Keuringsverslag van een elektrische laagspanning- en zeer lage spanningsinstallatie

NIET CONFORM

Straatnaam	Kleinekapellaan
Huisnummer	31
Busnummer	
Postcode	1700
Gemeente	DILBEEK
Land	België

Controlebezoek van een oude huishoudelijke elektrische installatie van een wooneenheid bij verkoop op vraag van de verkoper volgens (KB 08/09/2019) - AREI Boek 1- 8.4.2. en 8.2.1. en 4.2.4.3.

Afbeelding schakel- en verdeelbord:

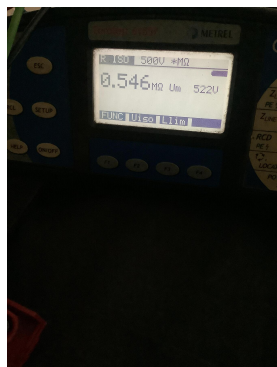
Visueel nazicht (algemeen)	NOK	Directe aanraking	NOK	Indirecte aanraking	NOK
Aansluitingen	NOK	schema in bijlage door Aceg vzw	OK		
Equipotentiale verbindingen	niet van toepassing	Doorsnede geleiders	OK		
Continuïteit	NOK	Verlichting / toestellen	OK

I1.01 Eéndraadschema van de installatie is te voorzien en/of te vervolledigen. (Boek 1 Afdeling 2.12 - 2.13 en 3.1.2 en 9.1.2)

I1.02 Situatieschema van de installatie is te voorzien en/of te vervolledigen. (Boek 1 Afdeling 2.12 - 2.13 en 3.1.2 en 9.1.2)

I2.02 De continuïteit van equipotentiaal en/of beschermingsgeleiders zijn niet gewaarborgd. (Boek 1 Onderafdeling 5.3.5.3.G. en 5.4.3.5)

I2.03 Eén of meerdere differentieelstroombeschermingsinrichtingen werken niet met testknop en/of stroominjectie. (Boek 1 Onderafdeling 6.5.7.2)

I5.02 De aanduiding van de stroomkringen en/of apparatuur, aansluitklemmen, enz dient aangebracht of vervolledigd te worden. (Boek 1 Onderafdeling 3.1.3.1. en 3.1.3.3.A. en 5.1.6.1)

I5.13 De nominale spanning dient duidelijk vermeld te worden op een oordeelkundig gekozen plaats. (Boek 1 Onderafdeling 3.1.3.3.)

I6.09 (Installaties voor 1/10/1981) Er is geen bescherming door een differentieelstroombeschermingsinrichting met een gevoeligheid van max 30mA voorzien voor contactdozen zonder aardpen. (boek 1 afdeling 8.2.1 punt 6)

I8.08 De geleiders van het type VOB moeten in daarvoor bestemde buizen, kabelgoten geïnstalleerd worden. (Boek 1 Onderafdeling 5.2.9.3. en 5.2.9.6.)

I8.17 De niet-gebruikte leidingen verwijderen of aan de uiteinden te isoleren.

I9.06 Niet alle contactdozen op LS zijn kinderveilig en/of voorzien van een beschermingscontact (NBN C61-112). (Boek 1 Onderafdeling 1.4.2.3. en 5.3.5.2.)

I9.13 Toestellen zonder bodem moeten bevestigd worden op aangepaste montageplaten. (Boek 1 Afdeling 5.1.4. en 5.3.5.2. en 5.3.5.4.)

nota/note 18 De elektrische installatie is grondig na te zien en conform te maken volgens de voorschriften van het AREI boek 1.
